COMPLÉMENTS AUX DEMANDES DE PERMIS DE CONSTRUIRE

ENERGIE PARNAC SAS

PC N°036 182 22 S0001 et N° 036 150 22 S0002

Projet photovoltaïque flottant de PARNAC

PC02 – Tracé théorique vers le poste de raccordement

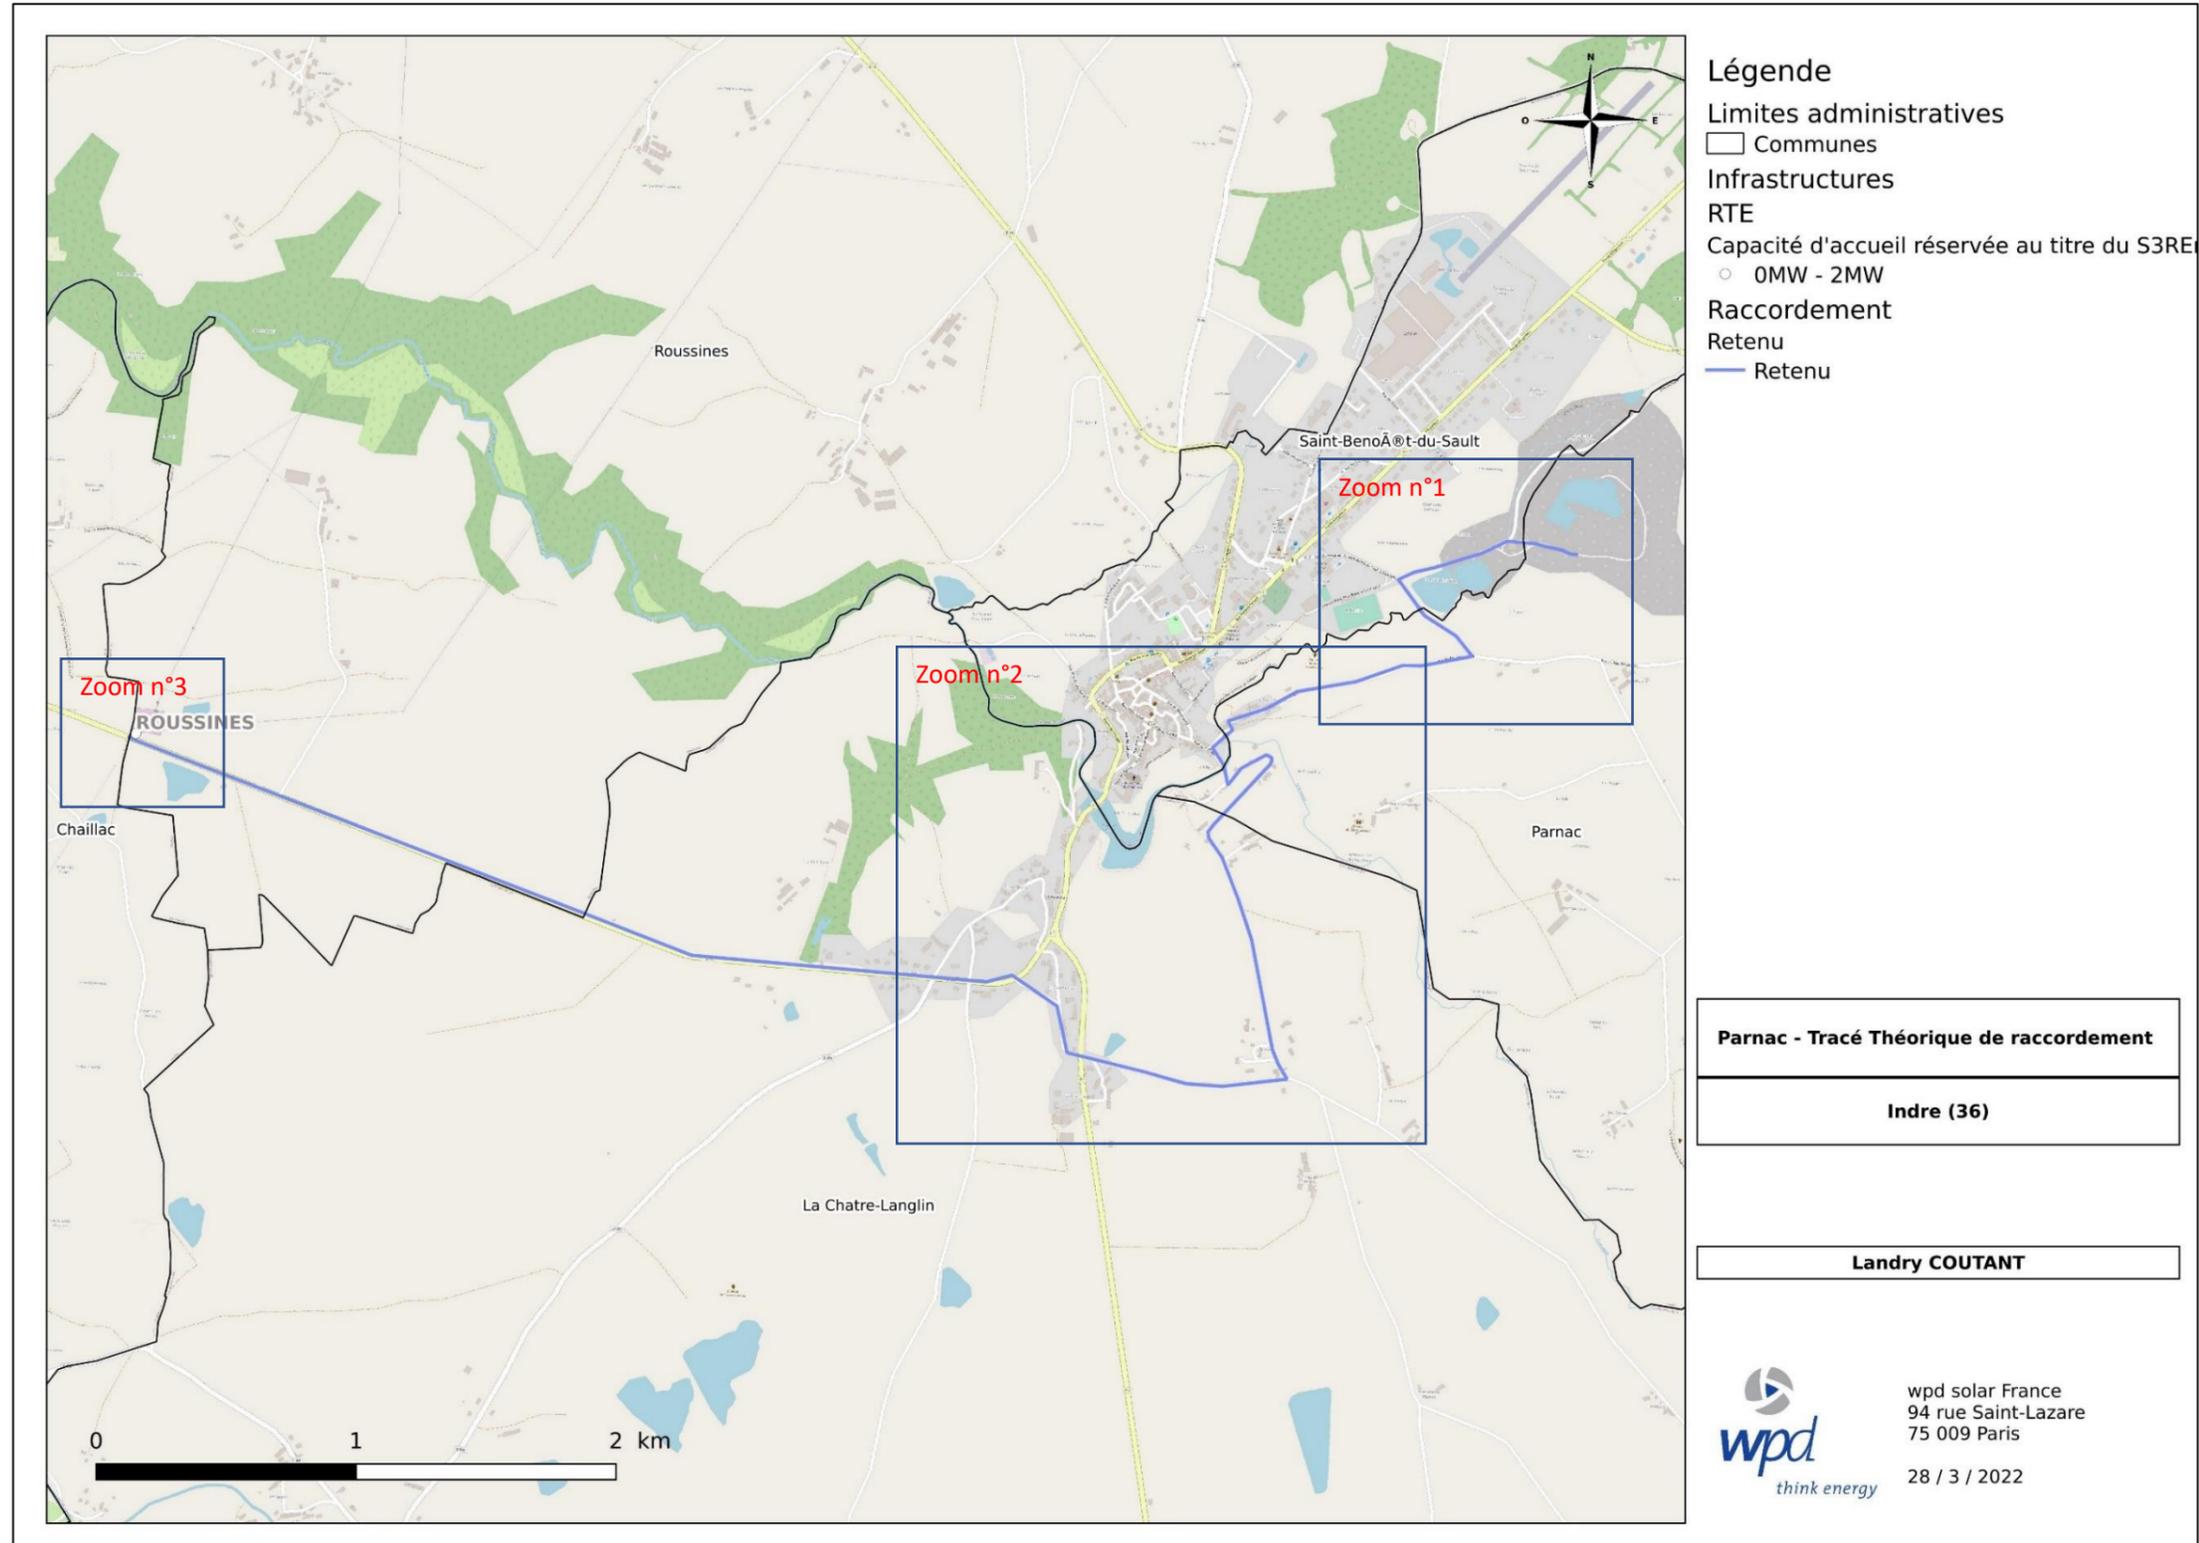
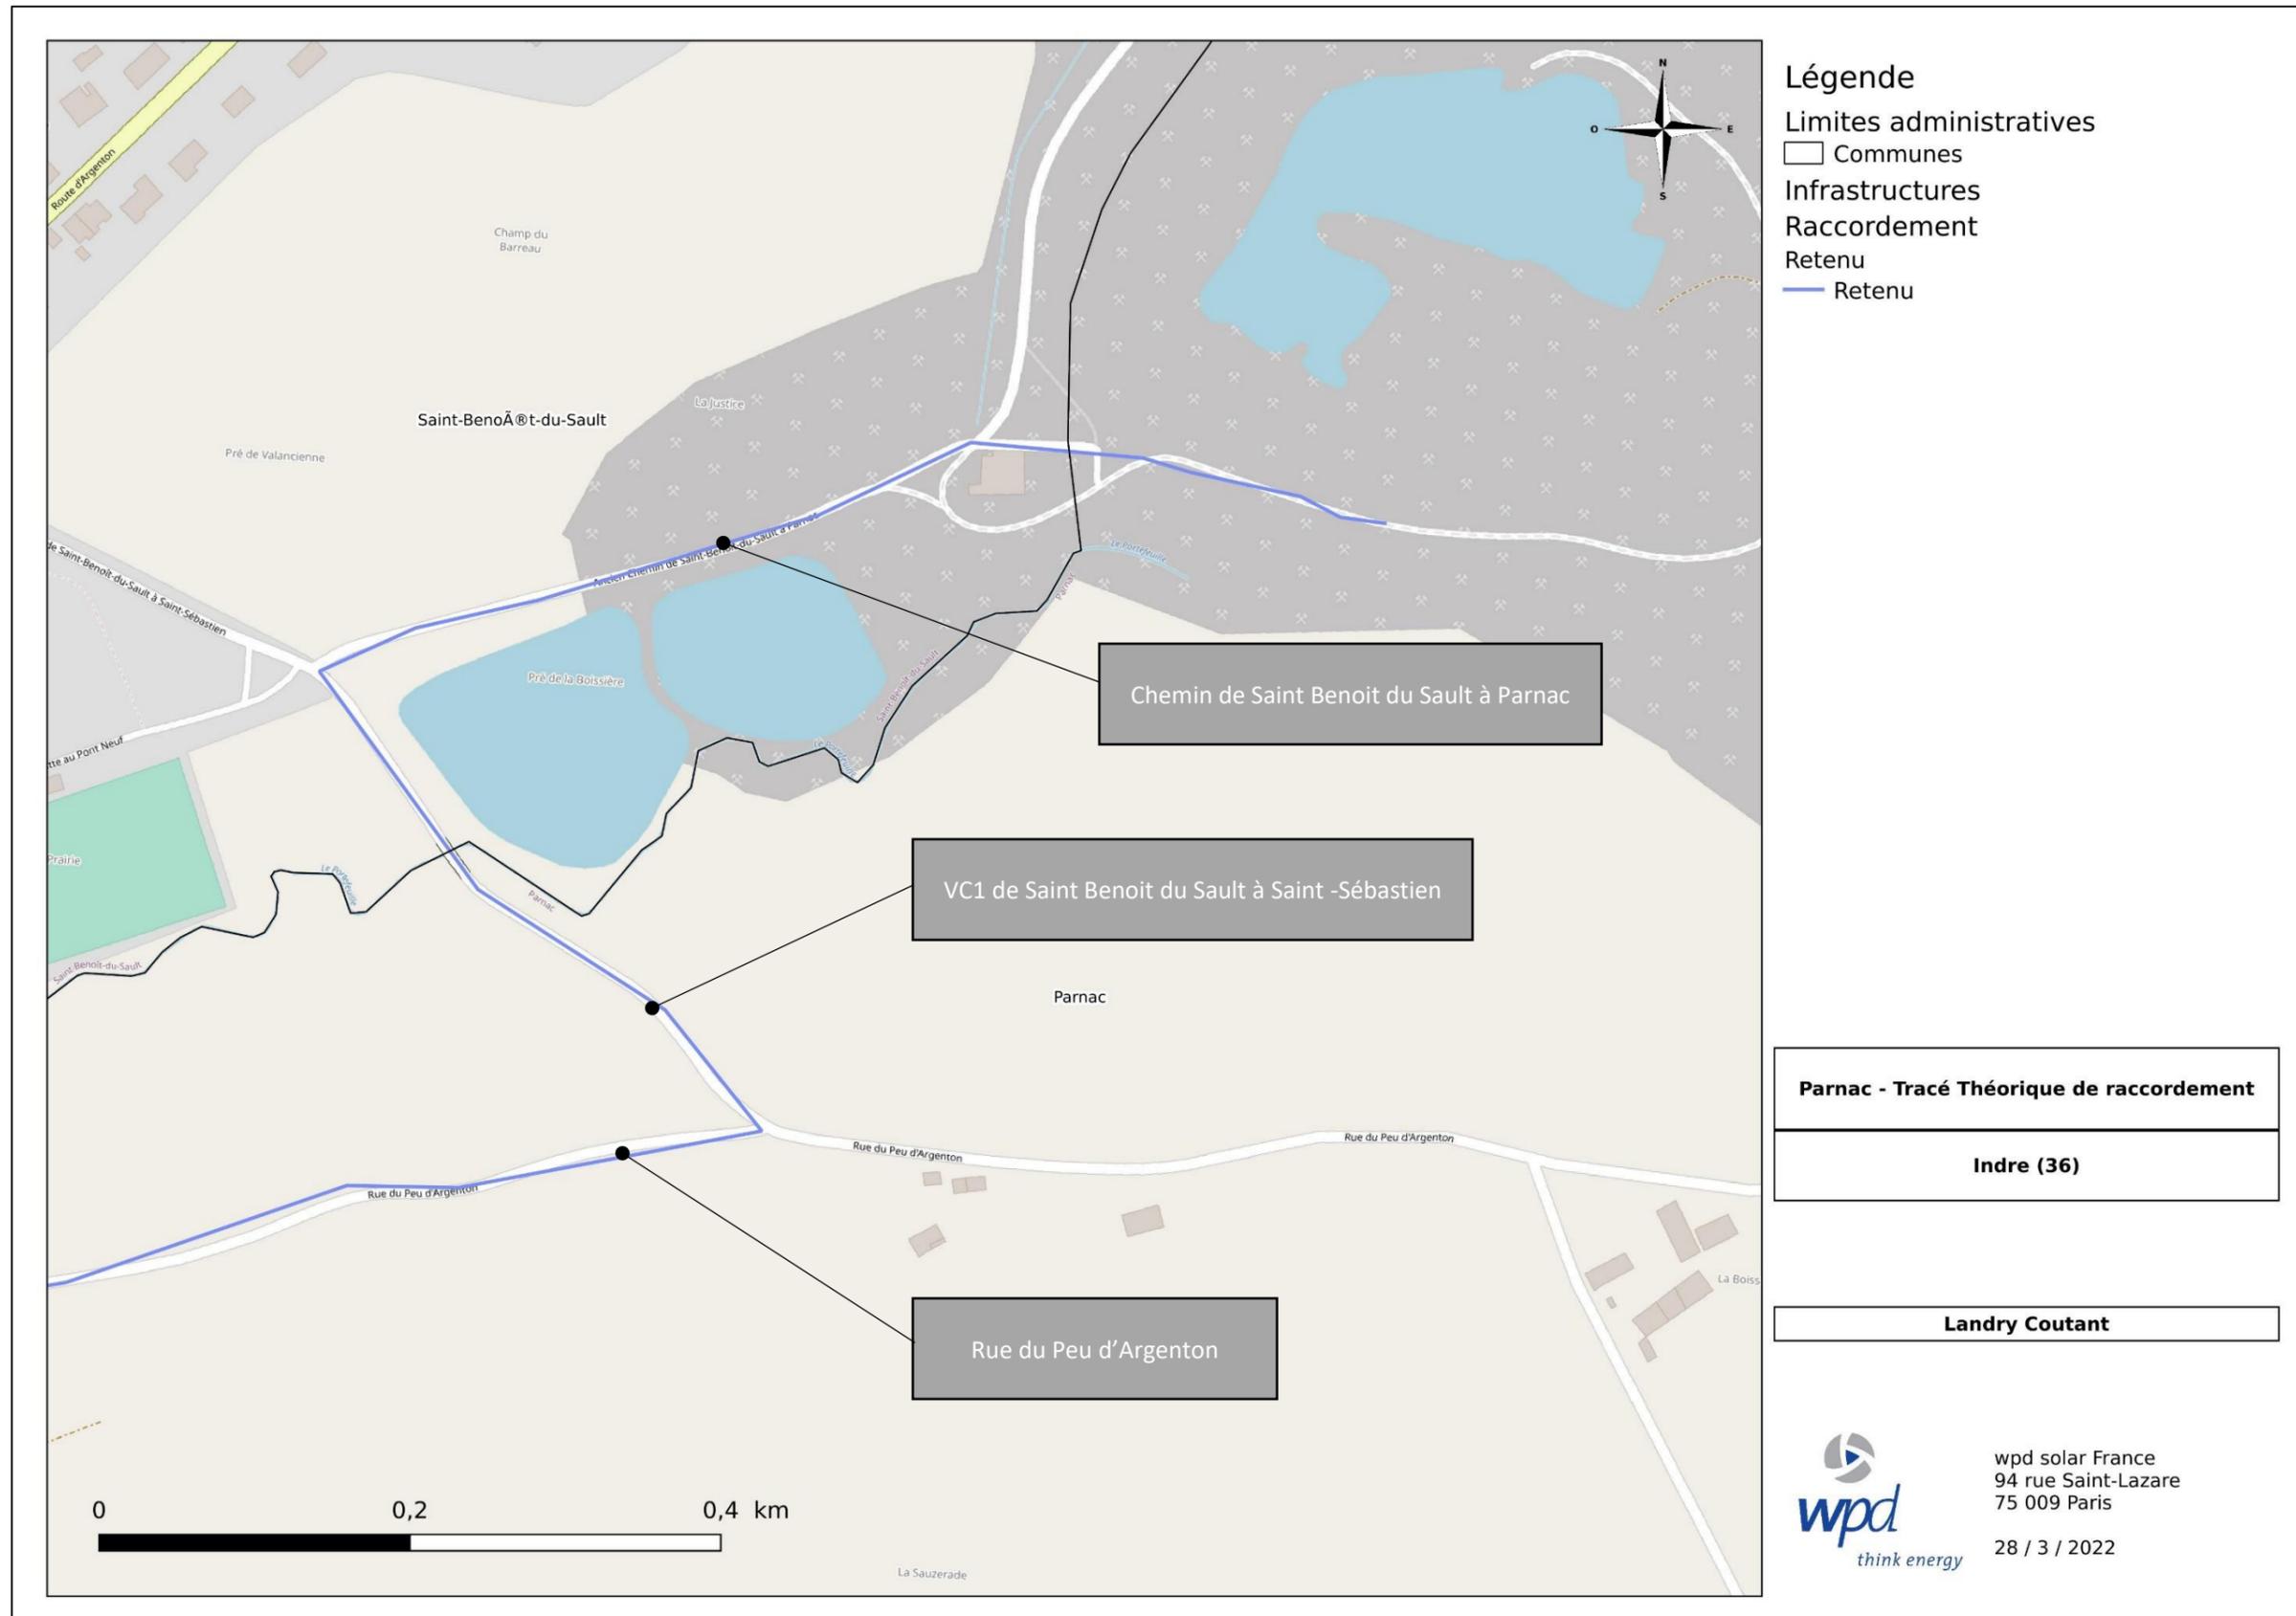
- matérialiser tous les accès au site avec identification des voies (chemin ruraux, voie communale, route départementale),
- présenter le tracé des réseaux existants et à créer desservant le projet avec le point de raccordement du réseau public d'électricité,
- présenter la plate-forme de stockage existante au nord du site,
- présenter la seconde zone envisagée au sein de l'emprise maîtrisée au nord du site avec le cheminement entre ces deux zones.
- présenter la piste existante à l'ouest permettant d'accéder à la zone d'assemblage.
- présenter la berge aménagée sur un linéaire de 60 mètres à l'est afin de réaliser la mise à l'eau.
